Service-Information

Baugruppe: 11 Motor	11 18 75 (4)* Seite 1 von 4	München, Mai 1978 VS-2011 tsch/na
------------------------	--------------------------------	--------------------------------------

Betr.: Kolben – alle Modelle

Betr.: Verbesserte Zylinderkopfdichtung,
Anziehen der Zylinderkopfschrauben und
Einstellen des Ventilspiels
BMW 1502 - 633 CSI

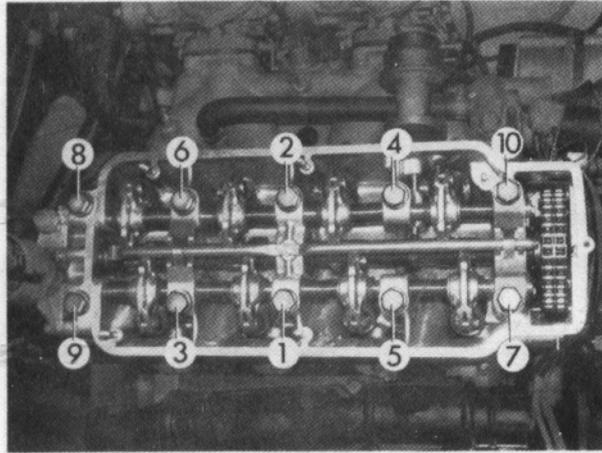
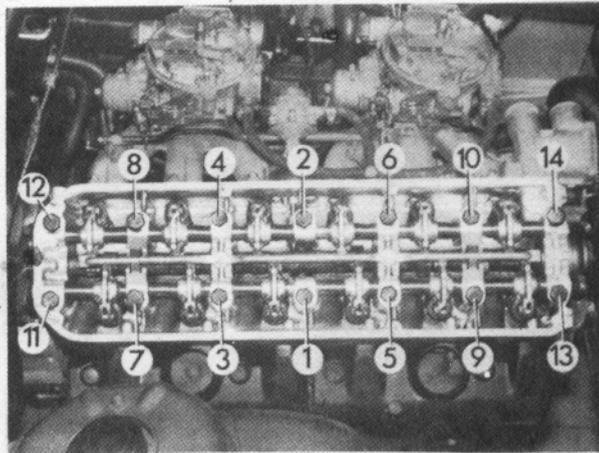
- Gewindebohrungen im Kurbelgehäuse und Zylinderkopfschrauben sorgfältig reinigen.
- Zylinderkopfschrauben am Gewinde sowie an der Auflage des Schraubenkopfes leicht einölen und nach vorgesehener Reihenfolge (Bild 1 u. 2) in drei Durchgängen anziehen.

1. Durchgang 35 - 45 Nm (3,5 - 4,5 mkp)
2. Durchgang 68 - 72 Nm (6,8 - 7,2 mkp)
3. Durchgang 78 - 82 Nm (7,8 - 8,2 mkp)
4. Durchgang 78 - 82 Nm (7,8 - 8,2 mkp) = 3. Durchgang wiederholt

11 11 75 (978) N 1

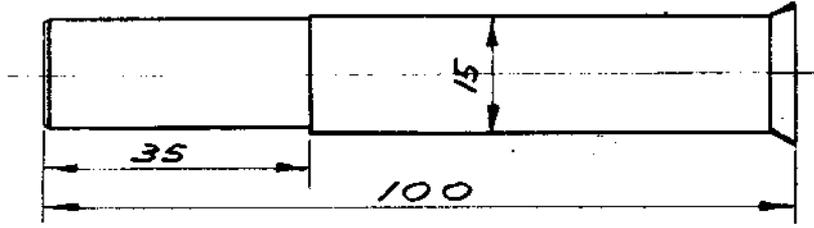
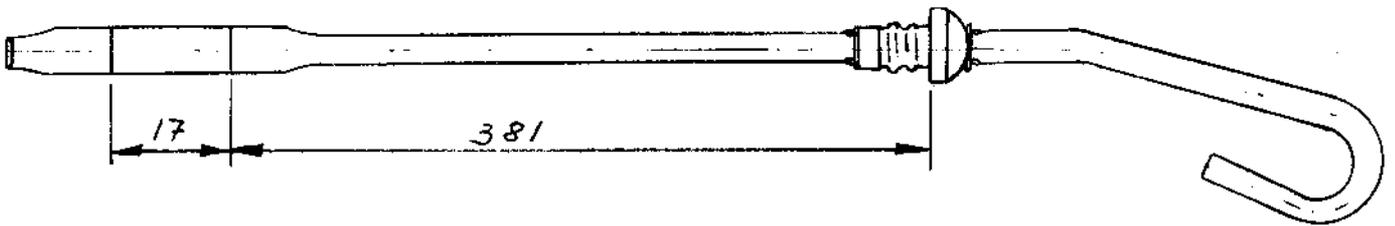
Für alle 4- und 6-Zylinder-Motore (außer 2,0 und 2,3 Liter 6-Zylinder) ist der Ölmeßstab 11 43 1 258 350 durch den Ölmeßstab 11 43 1 266 740 (Bild 6) ersetzt worden und austauschbar.

Bei den 2,0 und 2,3 Liter 6-Zylinder-Motoren ist die Teilenummer für den Ölmeßstab 11 43 1 280 945 (Bild 5).

Wir bitten Sie bei den Beanstandungen - falsche Ölanzeige - die Einbaumaße der Rohre wie auch die Ölstandsmarkierungen min. und max. anhand der Skizzen zu kontrollieren bzw. zu berichtigen.

Betr.: Nadelhülse der Schaltgetriebe-Antriebswellenlagerung
in der Schwungscheibe - BMW 1502 - 633 CSi

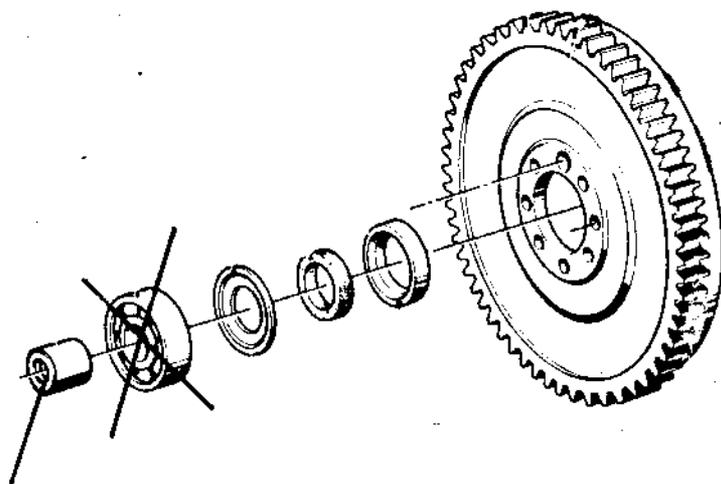
In Einzelfällen und nach längeren Laufleistungen stellten wir fest, daß diese Nadelhülsen vorzeitig verschleiben und zur Beschädigung der Antriebswellenzapfen führen. Die Ursache dieser Lagerausfälle ist eine Vorschädigung der Nadeln beim Einführen des Getriebes und zwar in der Form, daß der Getriebezapfen die Nadeln "verdrückt".

Die Nadellager sind so ausgeführt, daß die mit der Firmenbezeichnung beschriftete Stirnseite in Richtung Getriebe zeigen muß, da diese Bohrung des Blechkäfigs entsprechend toleriert ist und so ein verkantetes Einführen des Wellenzapfens verhindert wird.

Wir bitten, im Reparaturfalle darauf zu achten, daß die Montage des Nadellagers in der konstruktiv vorgesehenen Art und Weise erfolgt.
